MAGISTRÁT HLAVNÍHO MĚSTA PRAHY

Připomínkování Metropolitního plánu hl. m. Prahy

Druh subjektu		Orgán veřejné moci			
Jméno		Příjmení			
Titul před		Titul za		Datum narození	
Jméno/Název subjektu		Městská část Praha 8			
Jméno jednatele		Radomír Nepil			
IČ	63797	ID datové schránky	g5ybpd2		
Ulice	Zenklova	Č. popisné/ č. evidenční	1/35		
PSČ	18000	Obec	Praha 8		
Telefon		Email	radomir.nepil@praha8.cz

XII/13/a (295)

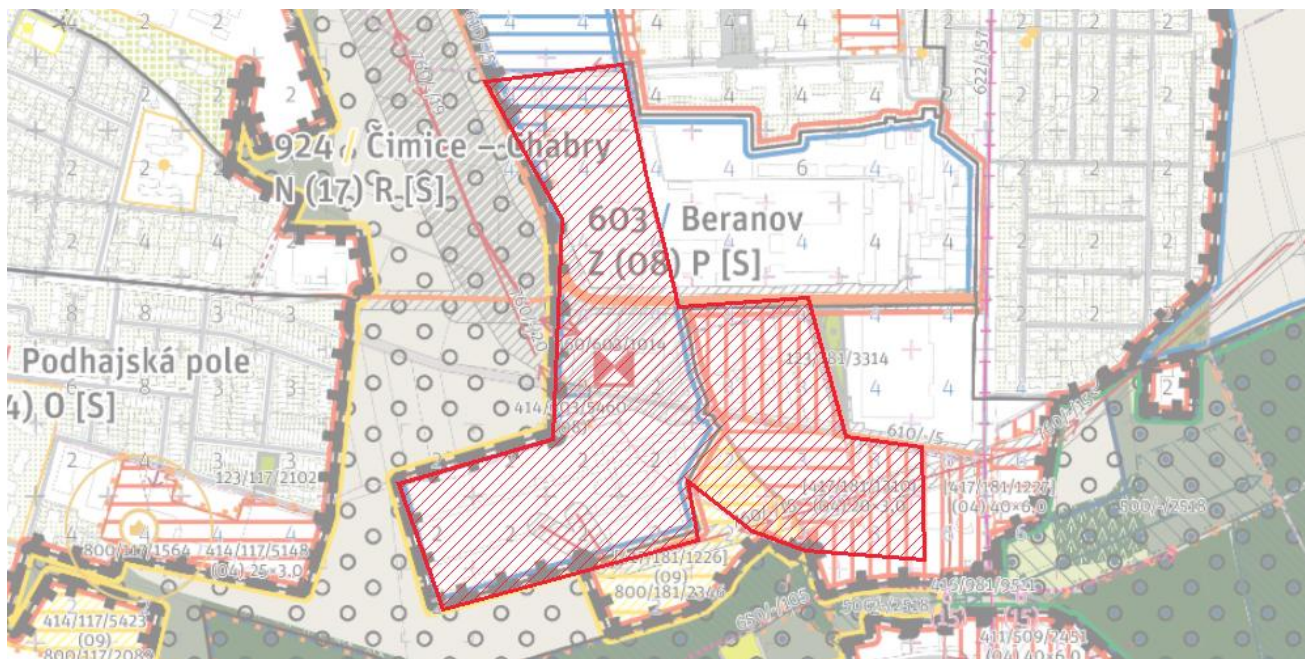
G01- Požadujeme garantovat Uzavřené průmyslové a technické areály a areály technické infrastruktury.

Text vyjádření: Níže je uveden původní text vyjádření uplatněný v rámci veřejného projednání Metropolitního plánu v roce 2022. Připomínkující souhlasí s návrhem řešení této vyznačené části Metropolitního plánu předkládaného pořizovatelem v rámci opakovaného veřejného projednání, a proto již na původním požadavku (viz níže) netrvá a považuje jej za překonaný.

XII/13/c (297)

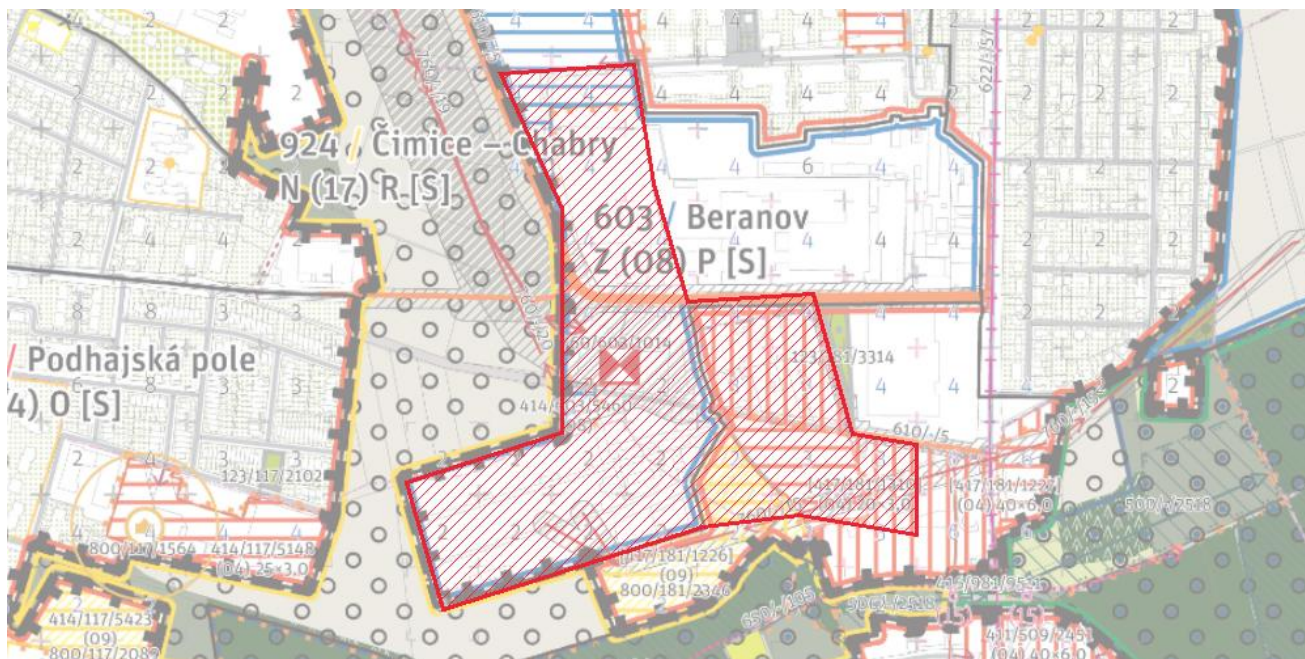
G01- Požadujeme garantovať remeslné dvory.

Text vyjádření: Niže je uveden původní text vyjádření uplatněný v rámci veřejného projednání Metropolitního plánu v roce 2022. Připomínající souhlasí s návrhem řešení této vyznačené části Metropolitního plánu předkládaného pořizovatelem v rámci opakovaného veřejného projednání, a proto již na původním požadavku (viz níže) netrvá a považuje jej za překonaný.

XII/13/d (298)

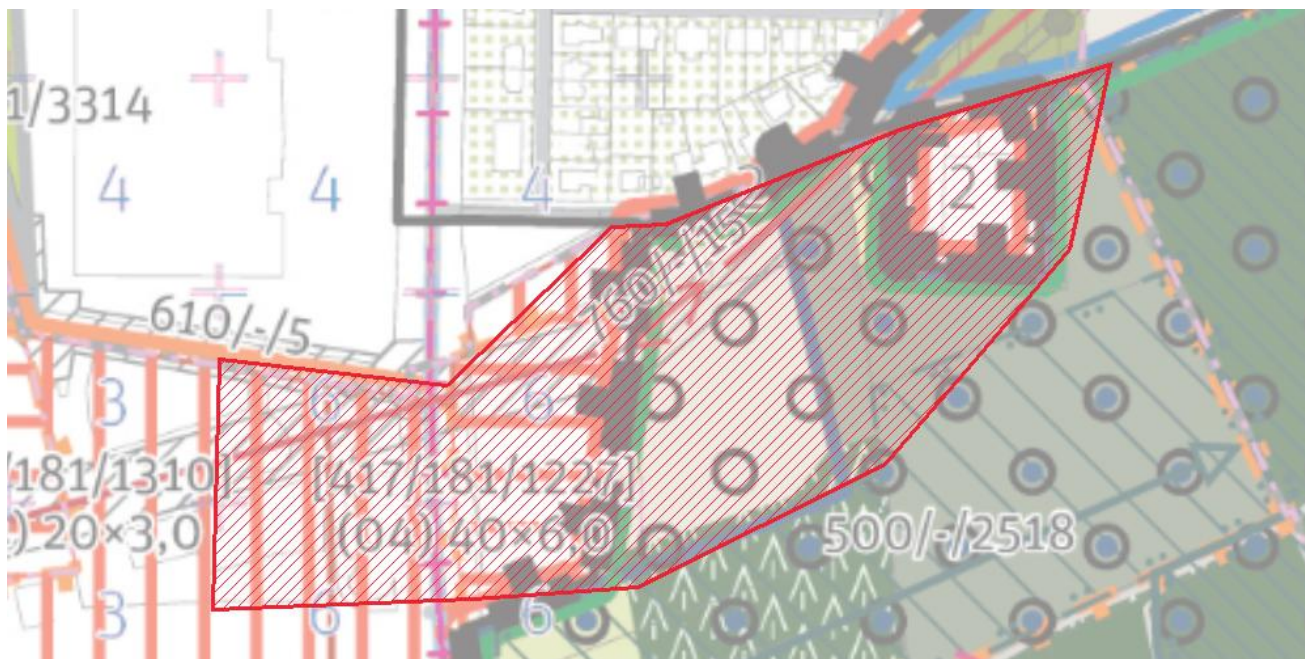
G02 - Požadujeme garantovat moderní předměstí + vnitřní město + rodinné předměstí + řemeslné dvory.
Tuto připomínku považuje městská část za zásadní.

Text vyjádření: Níže je uveden původní text vyjádření uplatněný v rámci veřejného projednání Metropolitního plánu v roce 2022. Připomínkující souhlasí s návrhem řešení této vyznačené části Metropolitního plánu předkládaného pořizovatelem v rámci opakovaného veřejného projednání, a proto již na původním požadavku (viz níže) netrvá a považuje jej za překonaný.

Požadujeme doplnit do výkresů nového územního plánu hl. m. Prahy XII/13/e (299)

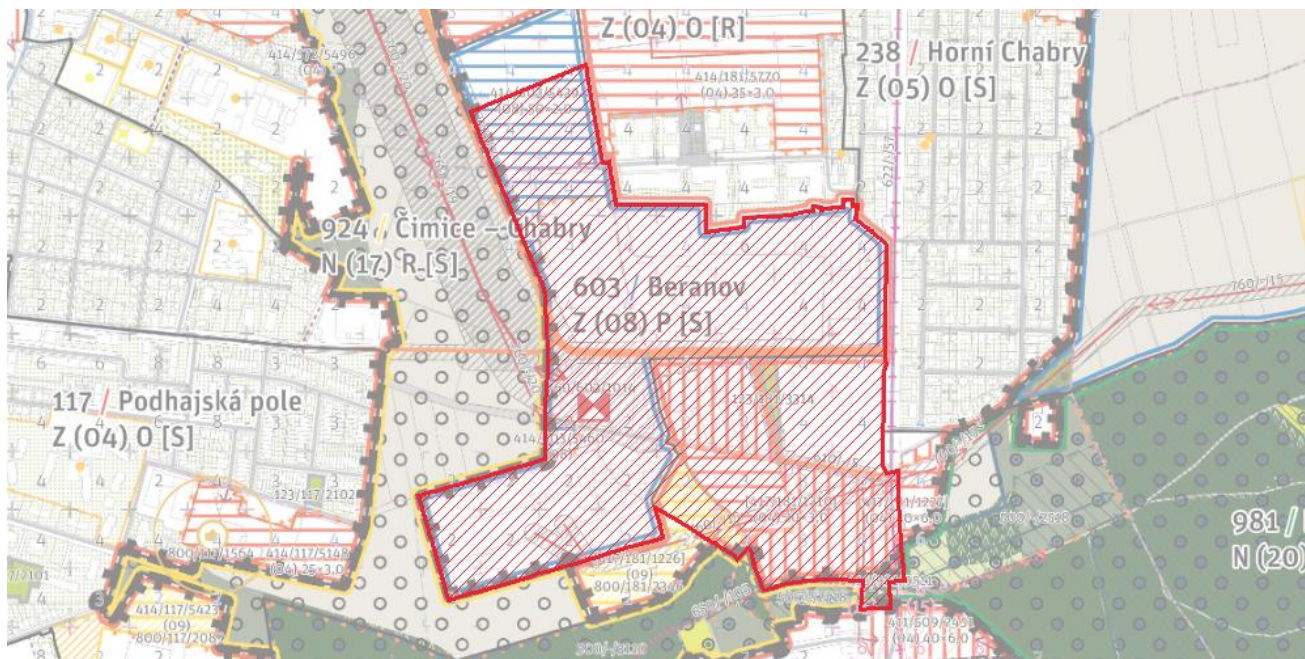
Mateřská škola dle Plánu rozvoje MČ Praha 8

Text vyjádření: Níže je uveden původní text vyjádření uplatněný v rámci veřejného projednání Metropolitního plánu v roce 2022. Připomínkující souhlasí s návrhem řešení této vyznačené části Metropolitního plánu předkládaného pořizovatelem v rámci opakovaného veřejného projednání, a proto již na původním požadavku (viz níže) netrvá a považuje jej za překonaný.

XII/14/a (300)

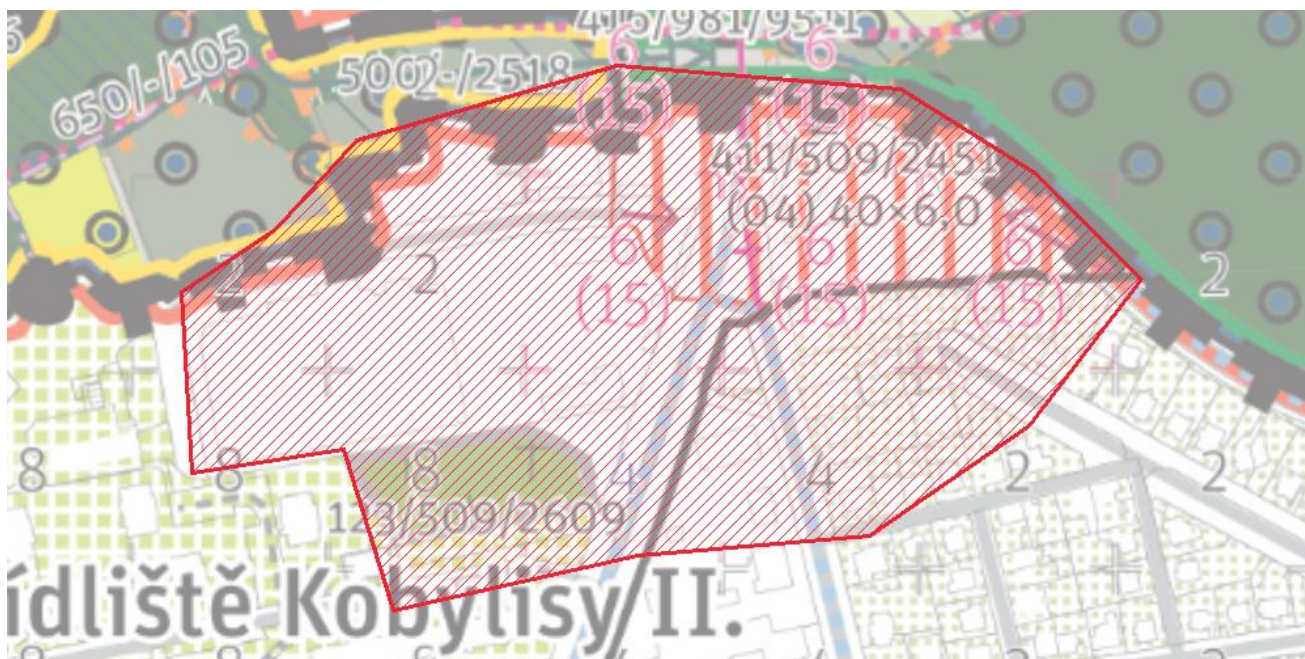
F10- Jádro sub-lokality tvoří smíšené centrum vybavenosti a městského bydlení s celočtvrťovým významem obklopené zástavbou rodinných domů. Fyzickou podobu určí územní studie

Text vyjádření: Níže je uveden původní text vyjádření uplatněný v rámci veřejného projednání Metropolitního plánu v roce 2022. Připomínající souhlasí s návrhem řešení této vyznačené části Metropolitního plánu předkládaného pořizovatelem v rámci opakovaného veřejného projednání, a proto již na původním požadavku (viz níže) netrvá a považuje jej za překonaný.

XII/14/b (301)

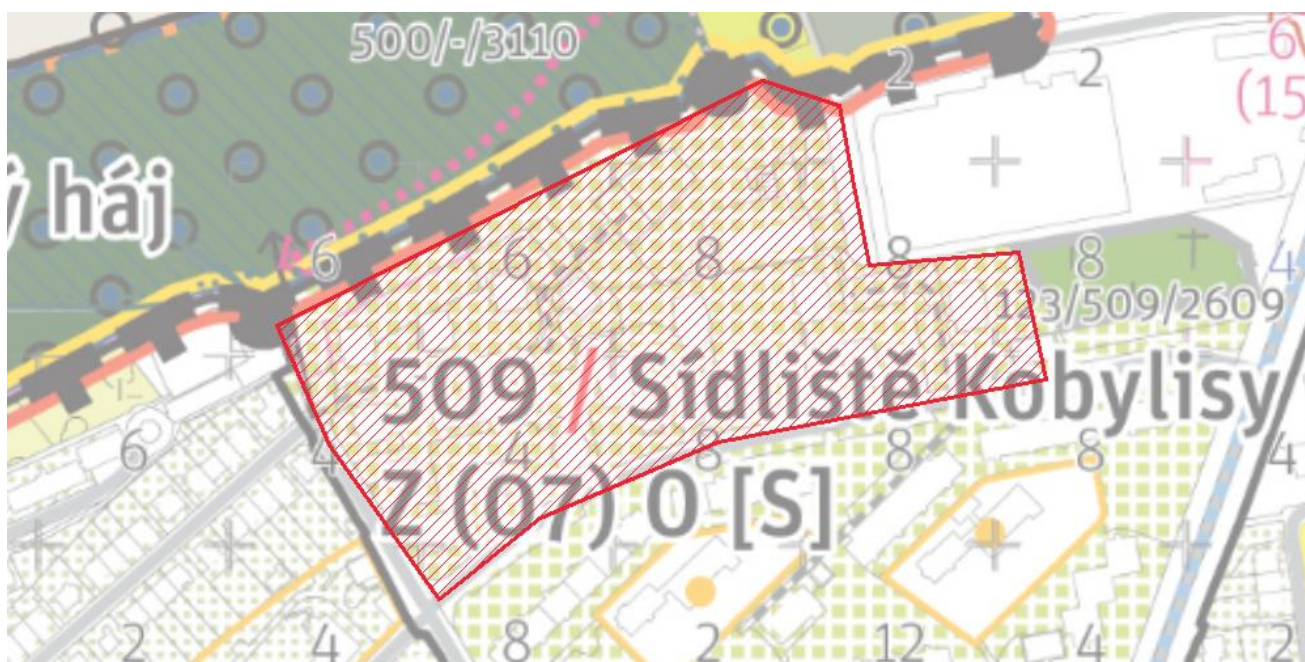
F11- Požadujeme garantovat komponované sídlištní zástavby bodových a deskových domů o čtyřech či osmi podlažích volně uspořádaných v poloveřejné zeleni a přímém kontaktu s veřejným prostorem. Stavební čára je volná a odsazená od uliční čáry definovanou vzrostlou zelení, která vyplňuje prostor mezi nimi. Zrnitost zástavby je polohrubá
Tuto připomínku považuje městská část za zásadní.

Text vyjádření: Níže je uveden původní text vyjádření uplatněný v rámci veřejného projednání Metropolitního plánu v roce 2022. Připomínkující souhlasí s návrhem řešení této vyznačené části Metropolitního plánu předkládaného pořizovatelem v rámci opakovaného veřejného projednání, a proto již na původním požadavku (viz níže) netrvá a považuje jej za překonaný.

XII/14/c (302)

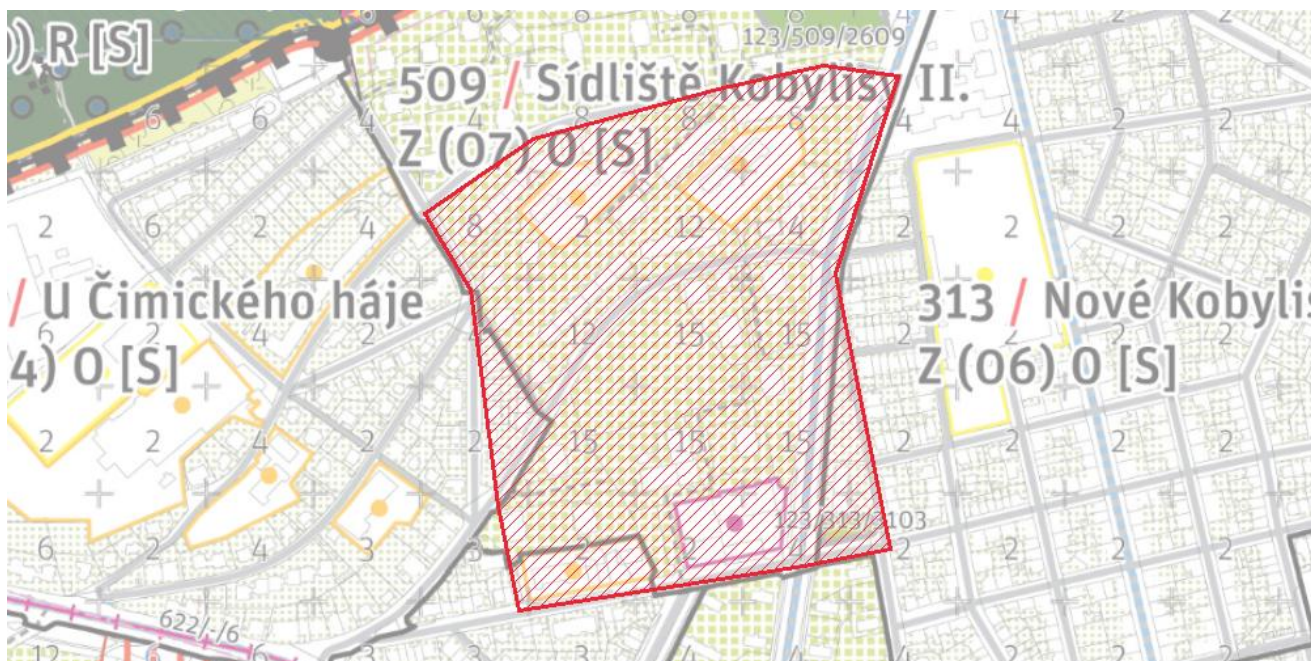
F12- Požadujeme garantovat komponované sídlištní zástavby bodových a deskových domů doplněné několika menšími bytovými domy o čtyřech podlažích volně uspořádaných do poloveřejné zeleně. Bodové bytové domy jsou typicky o třinácti podlažích a deskové o osmi podlažích rovněž uspořádány do poloveřejné zeleně. Sub-lokalita je tvořena soliterními objekty v přímém kontaktu s veřejným prostranstvím. Stavební čára je volná a odsazená od uliční čáry definované vzrostlou zelení, která vyplňuje i prostor mezi nimi. Zrnitost zástavby je polohrubá. Tuto připomínku považuje městská část za zásadní.

Text vyjádření: Níže je uveden původní text vyjádření uplatněný v rámci veřejného projednání Metropolitního plánu v roce 2022. Připomínkující souhlasí s návrhem řešení této vyznačené části Metropolitního plánu předkládaného pořizovatelem v rámci opakovaného veřejného projednání, a proto již na původním požadavku (viz níže) netrvá a považuje jej za překonaný.

XII/14/d (303)

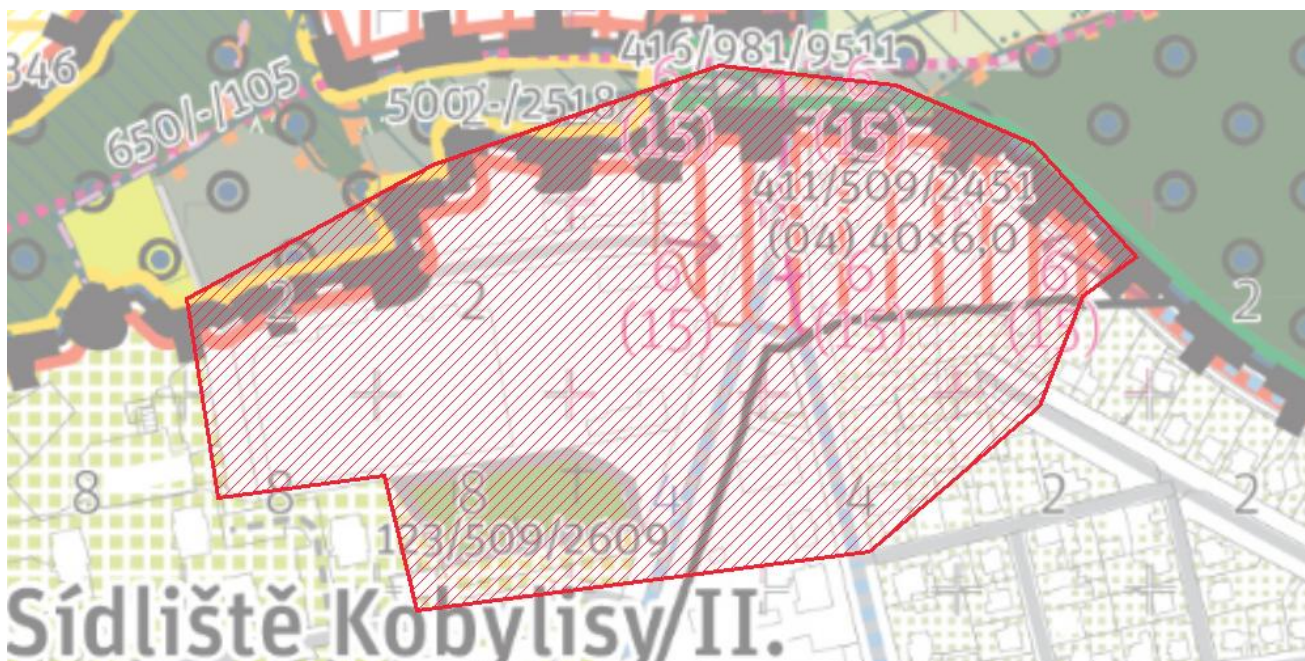
F10 - Požadujeme garantovat řemeslné dvory + specifické areály + moderní předměstí + rodinné předměstí.

Text vyjádření: Níže je uveden původní text vyjádření uplatněný v rámci veřejného projednání Metropolitního plánu v roce 2022. Připomínající souhlasí s návrhem řešení této vyznačené části Metropolitního plánu předkládaného pořizovatelem v rámci opakovaného veřejného projednání, a proto již na původním požadavku (viz níže) netrvá a považuje jej za překonaný.

XII/14/e (304)

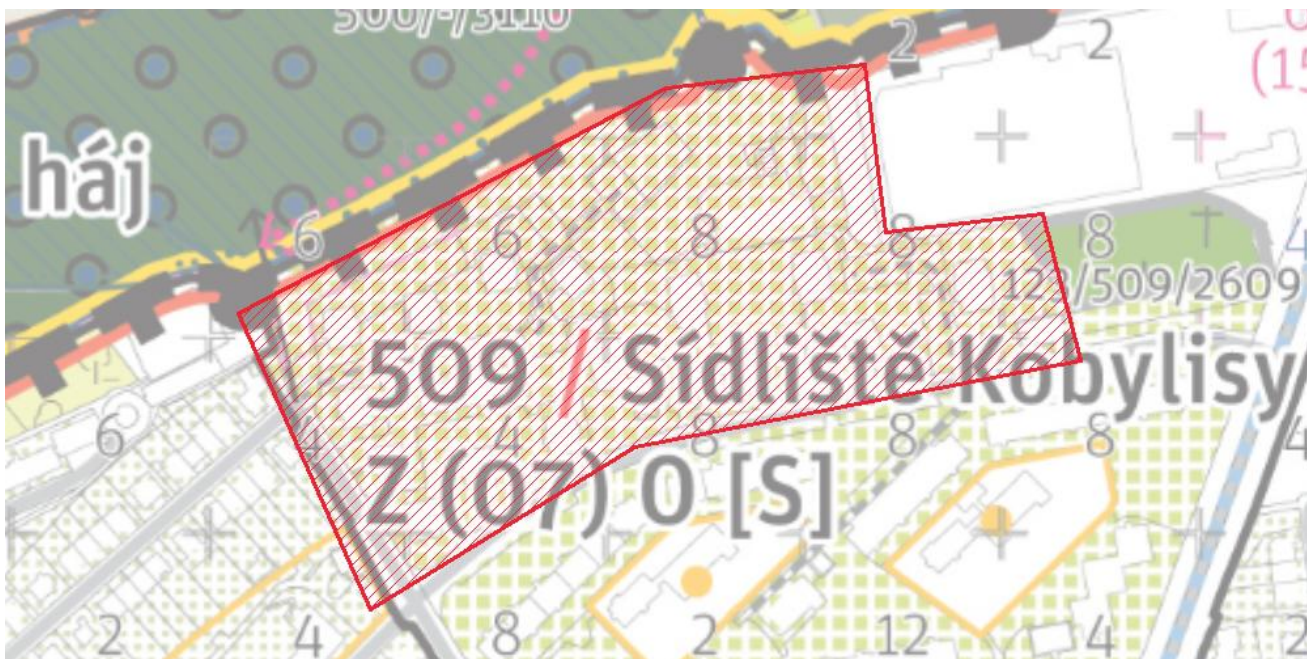
F11 - Požadujeme garantovat moderní předměstí.
Tuto připomínku považuje městská část za zásadní.

Text vyjádření: Níže je uveden původní text vyjádření uplatněný v rámci veřejného projednání Metropolitního plánu v roce 2022. Připomínající souhlasí s návrhem řešení této vyznačené části Metropolitního plánu předkládaného pořizovatelem v rámci opakovaného veřejného projednání, a proto již na původním požadavku (viz níže) netrvá a považuje jej za překonaný.

XII/14/f (305)

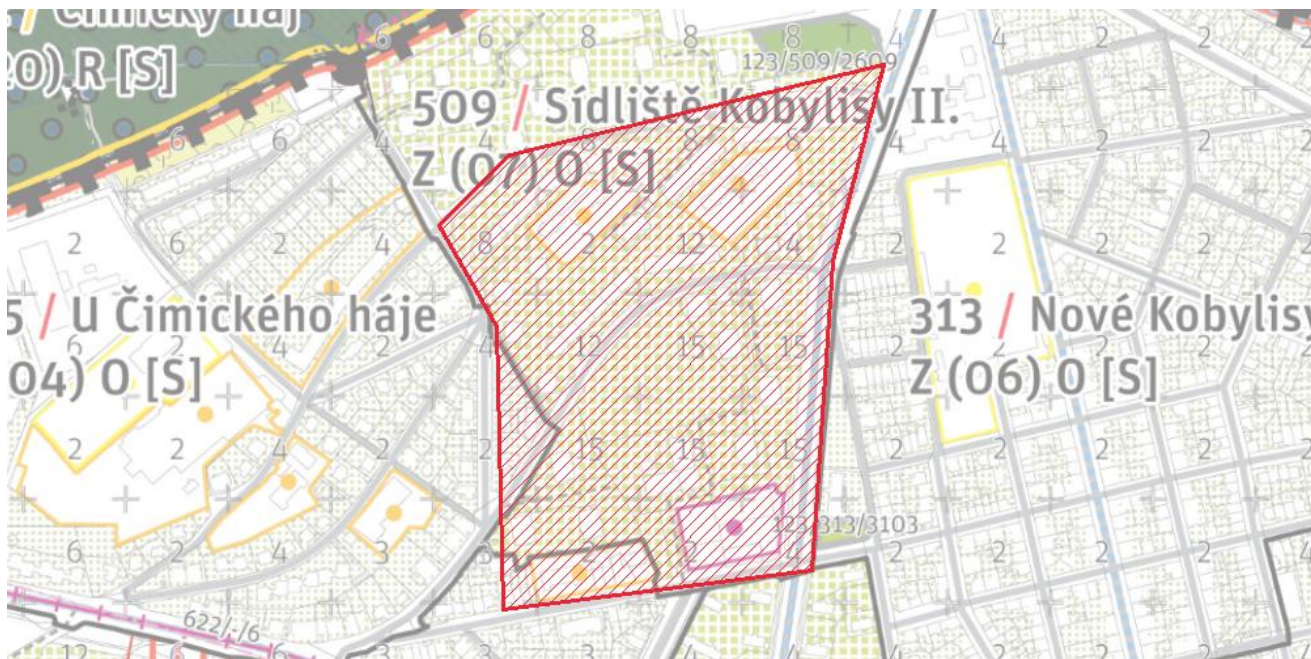
F12 - Požadujeme garantovat moderní předměstí.
Tuto připomínku považuje městská část za zásadní.

Text vyjádření: Níže je uveden původní text vyjádření uplatněný v rámci veřejného projednání Metropolitního plánu v roce 2022. Připomínající souhlasí s návrhem řešení této vyznačené části Metropolitního plánu předkládaného pořizovatelem v rámci opakovaného veřejného projednání, a proto již na původním požadavku (viz níže) netrvá a považuje jej za překonaný.

Požadujeme doplnit do výkresů nového územního plánu hl. m. Prahy XII/14/g (306)

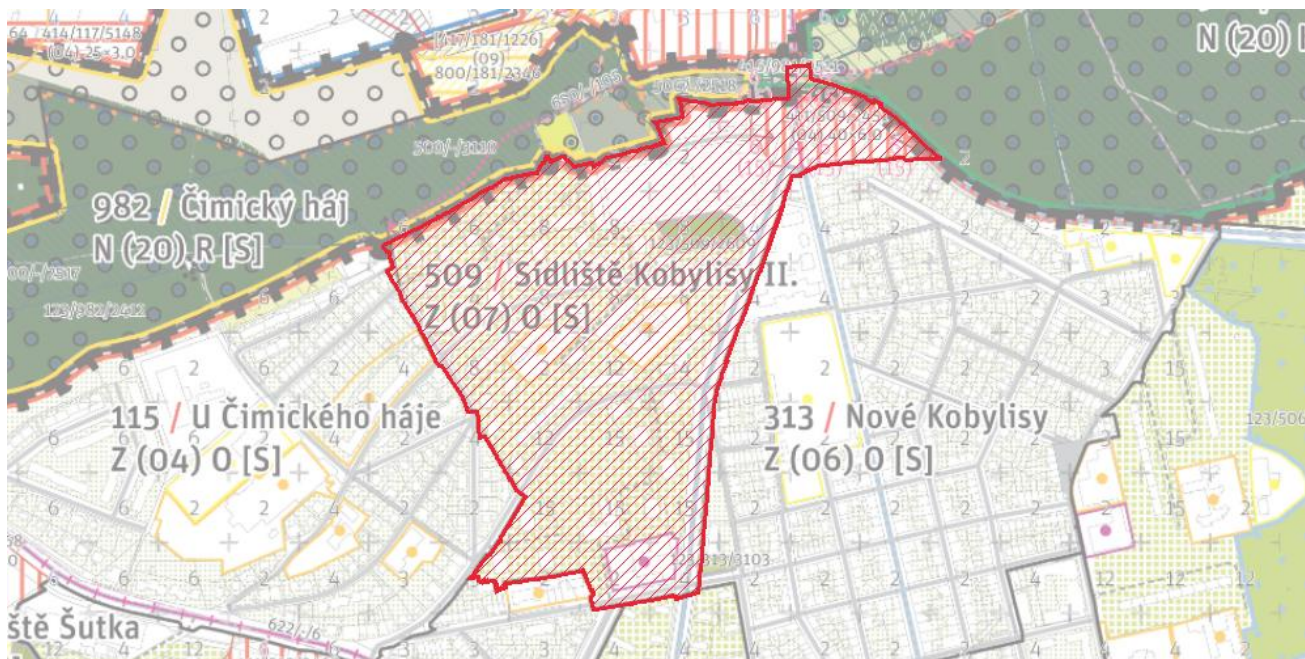
Průchod do krajiny, cyklistické propojení - návrh, pěší propojení - návrh.
Tuto připomínku považuje městská část za zásadní.

Text vyjádření: Níže je uveden původní text vyjádření uplatněný v rámci veřejného projednání Metropolitního plánu v roce 2022. Připomínající souhlasí s návrhem řešení této vyznačené části Metropolitního plánu předkládaného pořizovatelem v rámci opakovaného veřejného projednání, a proto již na původním požadavku (viz níže) netrvá a považuje jej za překonaný.
